2020 再計発第 78 号

日本原燃株式会社

再処理事業所再処理施設保安規定の変更認可申請について

再処理施設保安規定 新旧対照表 (1 / 68)

別図1 保安に関する組織(第16条関係)

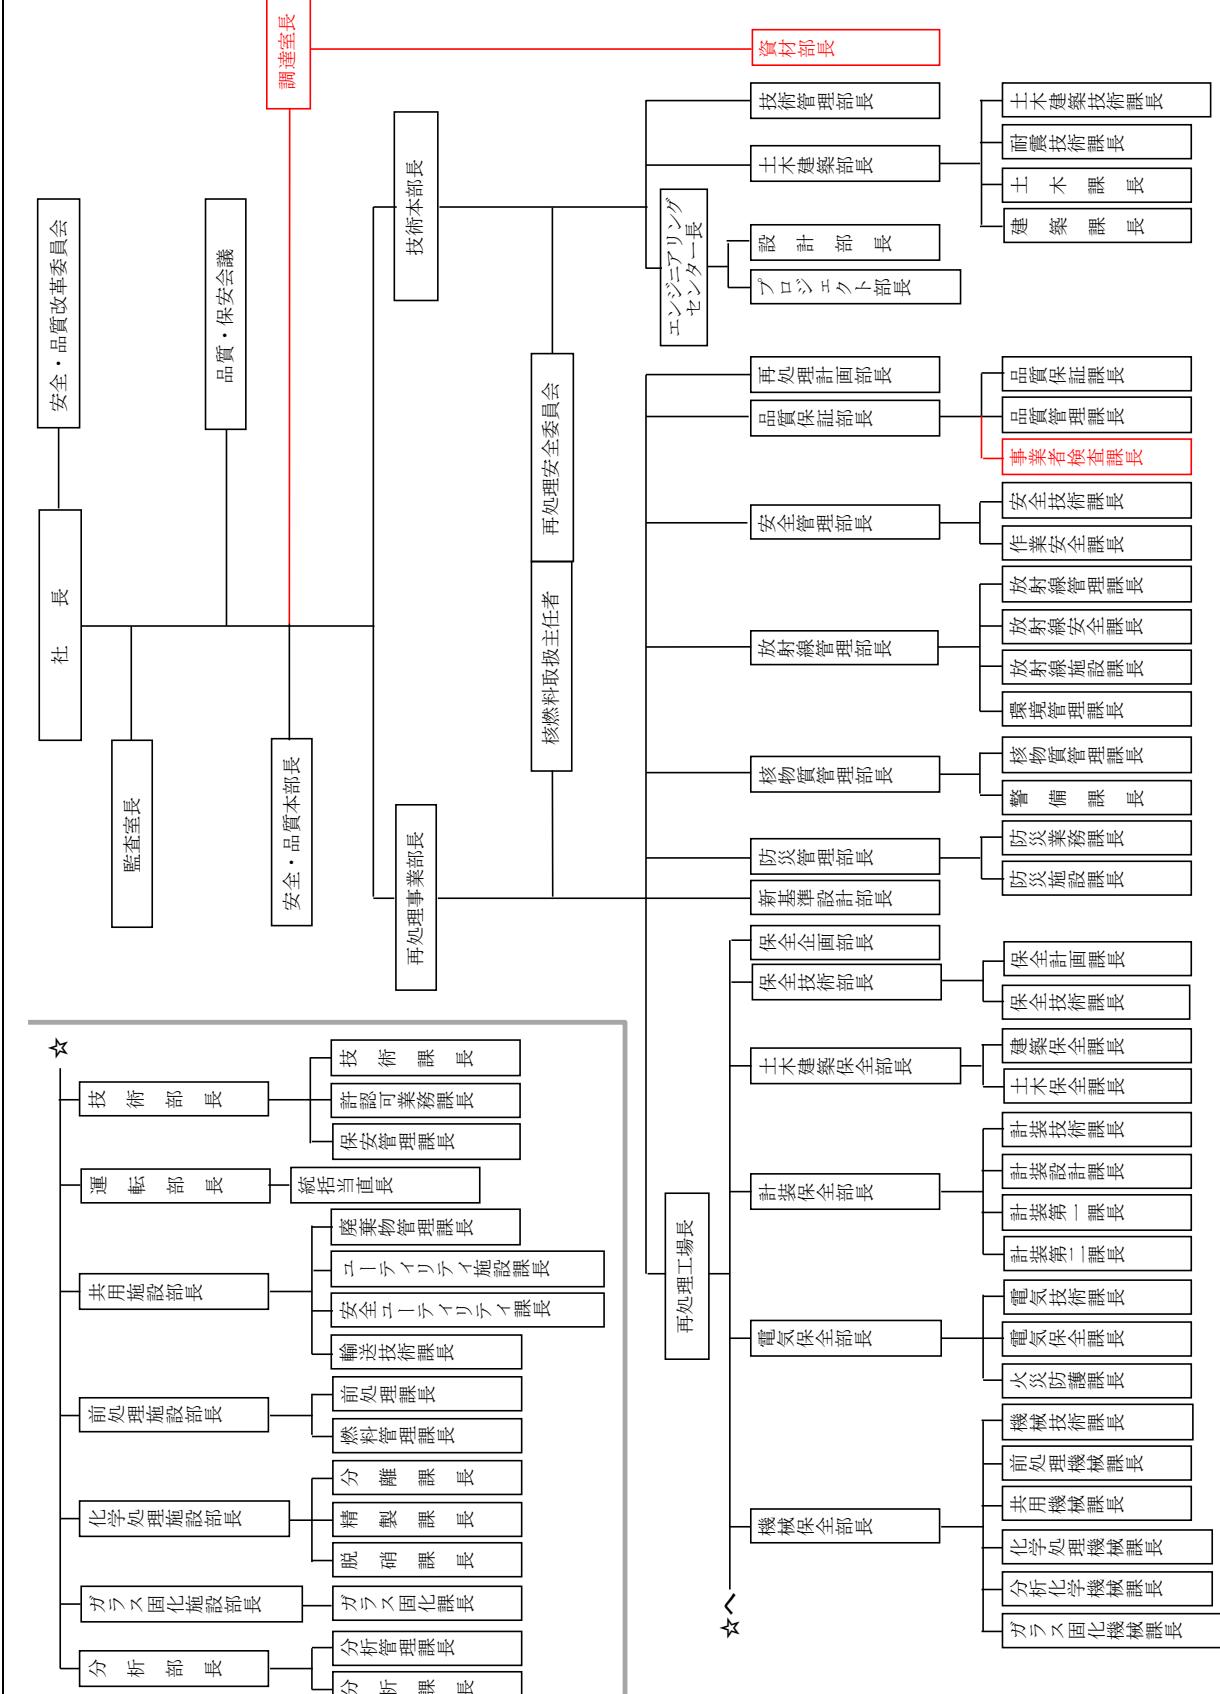
変更理由
調達に係る監査の追加
